仕様変更のご案内

HS9Z-DH5B 形 HS5D/HS5B 取付キット

2017年1月発行の文書（A-2016071）について、スペーサの材質および実施時期の変更をさせていただきます。

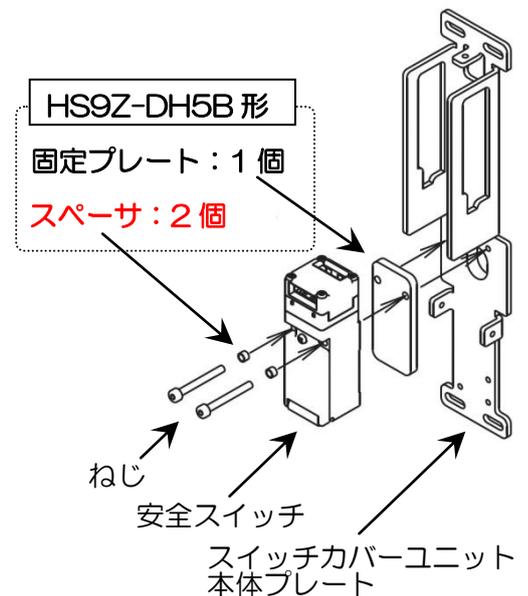
スペーサのパイプの厚みを厚くします。

（金属「鉄」から金属「黄銅」に変更）
